## Recueil des avis issus de la consultation auprès des ministères et organismes

Projet : Projet éolien Canton MacNider

Numéro de dossier : 3211-12-259

**Figure 2 :** Capture d'écran tirée des données LiDAR et des milieux humides détaillés disponibles sur Données Québec.

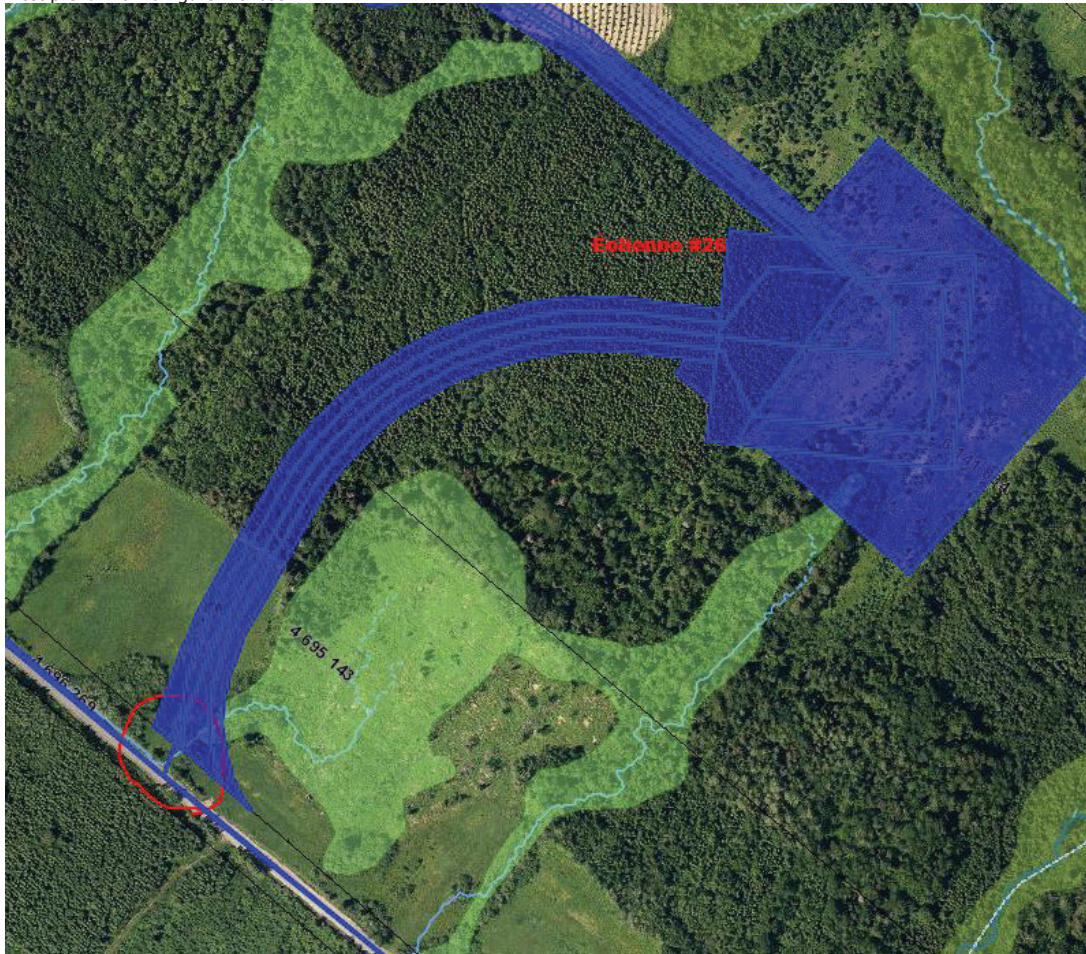
9. Sur la carte 3/6, près de la jonction du chemin d'accès de l'éolienne #26 avec la route McNider Nord, un écoulement est visible sur la couche géomatique du LiDAR et rejoint le fossé. Cependant aucun cours d'eau n'y a été identifié et aucun franchissement

n'est prévu. Voir la figure 2 ci-bas.

**Figure 3 :** Capture d'écran à partir des couches de milieux humides détaillés et du LiDAR disponible sur Données Québec; en rouge, un tracé approximatif qui semble possible.

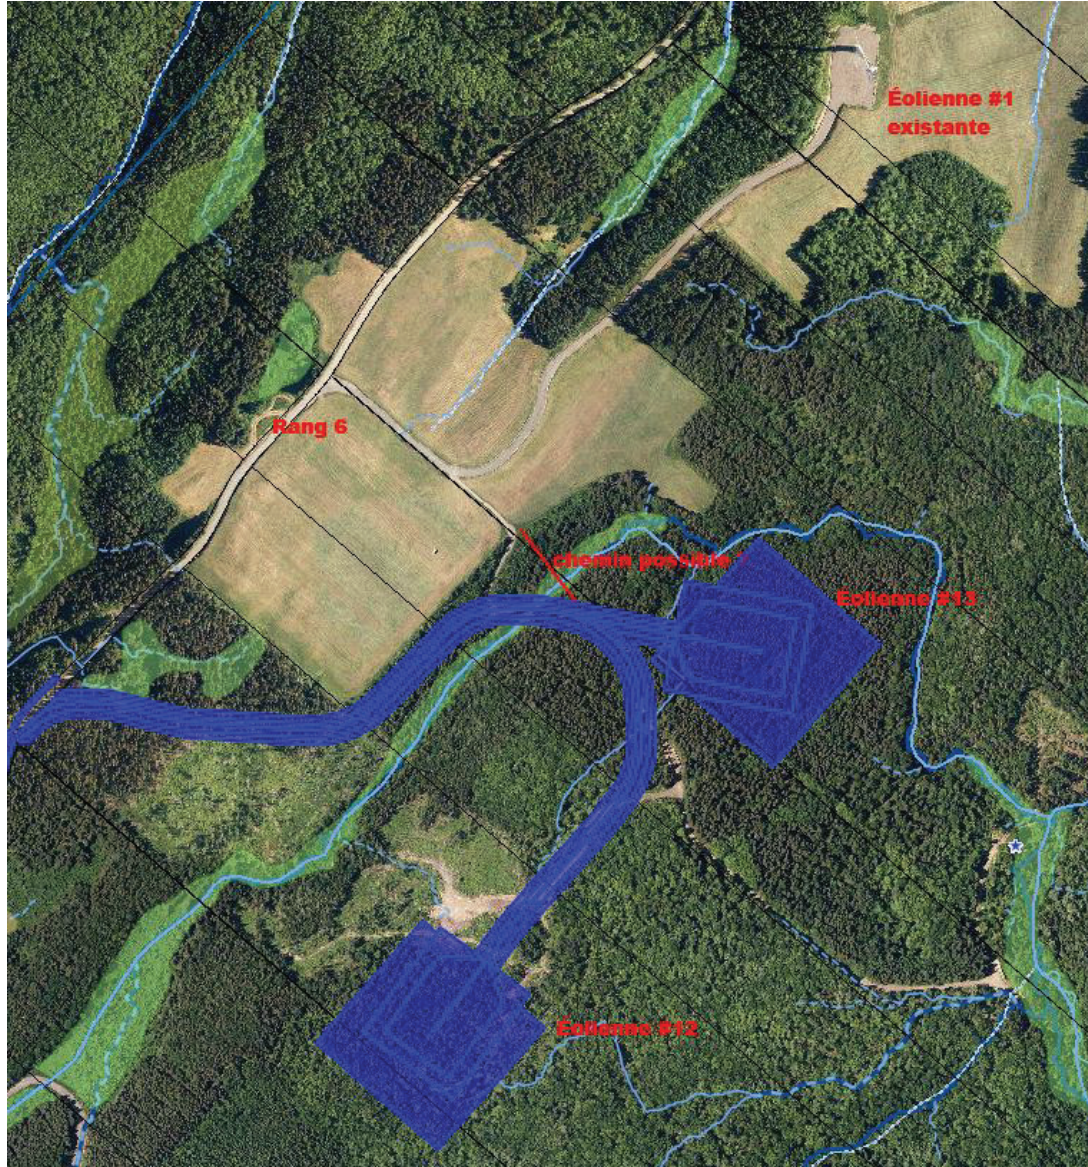
16. Sur la carte 5/6, un nouveau chemin d'accès pour les éoliennes #12 et #13 est prévu. Cependant, un chemin d'accès est déjà présent à proximité de l'emplacement des éoliennes #12 et #13, soit celui menant à l'éolienne #1 du parc existant, à partir du rang 6 à proximité. Voir la figure 3 ci-dessous. Aucune justification n'a été fournie quant à la nécessité de réaliser un nouveau chemin d'accès à partir du rang 6 et d'empiéter sur les milieux humides présents dans l'emprise (MH-158 et MH-170).

Veillez justifier la réalisation d'un nouveau chemin d'accès à partir du rang 6 plutôt que l'utilisation du chemin d'accès à l'éolienne #1 du parc existant déjà présente. Dans le cas où le tracé serait modifié, veuillez mettre à jour les cartes et le tableau 4-6 des empiètements.

Figure 1. Graphique de la mortalité annuelle de chauves-souris par rapport à la capacité énergétique des parcs éoliens (tiré de MacGregor et Lemaître (2020))

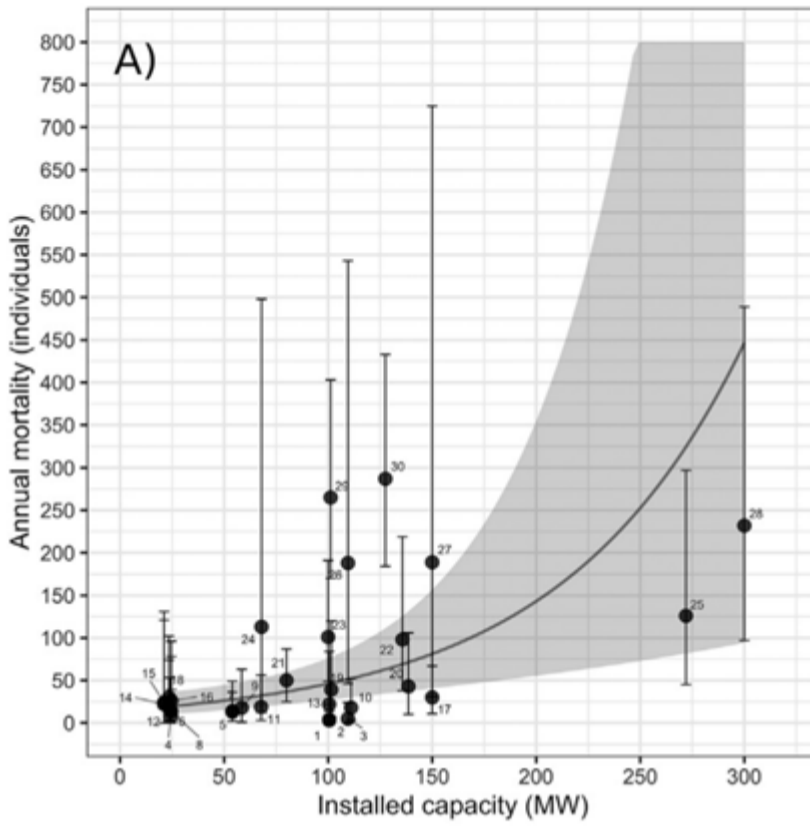
L'étude de Macgregor et Lemaître (2020)<sup>4</sup>, démontre que les mortalités de chiroptères augmentent avec la capacité énergétique du parc éolien. Plus la capacité énergétique augmente sur le territoire, plus il y a de mortalités (voir figure 1 en annexe). Des parcs éoliens limitrophes augmentent la probabilité de collision pour la faune aviaire, étant donné que la capacité énergétique dans un secteur est plus élevée.

Figure 3. Exemple d'empiètement de hauban (gris), présentant seulement des pertes en milieu humide (bleu pâle), mais sans aucune perte de milieu hydrique, alors qu'ils traversent des cours d'eau (bleu foncé).

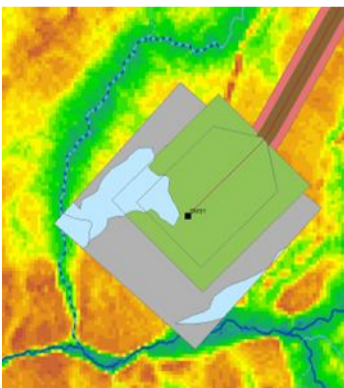
Certaines aires d'habitat et d'éolienne comportent des empiètements dans les cours d'eau sans qu'une superficie de perte de littoral n'y soit associée (voir figure 3). Les secteurs concernés sont les éoliennes; CM12, CM13, CM17, CM18, CM25, CM26, CM27, CM28, CM29, CM30, CM31 et CM32. Le chemin d'accès du 7<sup>e</sup> rang (-67, 847; 48, 6435) (voir figure 4) démontre une perte en milieu hydrique.

Zone prioritaire de conservation potentielle

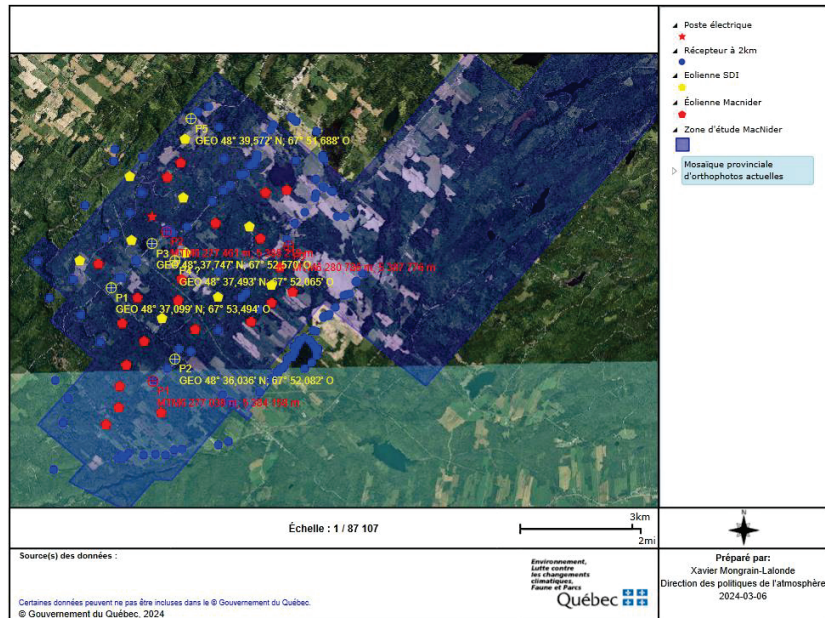
Cependant, il est à noter que la zone d'étude inclut un secteur identifié comme étant à haut potentiel de devenir une zone prioritaire de conservation. Ainsi, si le régime nouveau régime forestier va de l'avant selon les prémisses prévue au projet de loi 97, ce secteur pourrait être discuté avec le MRNF pour devenir une zone prioritaire de conservation. Il serait ainsi souhaitable d'éviter, dans la mesure du possible, ce secteur (identifié dans la figure Localisation de la zone prioritaire de conservation potentielle ci-dessous) pour l'implantation d'éolienne.
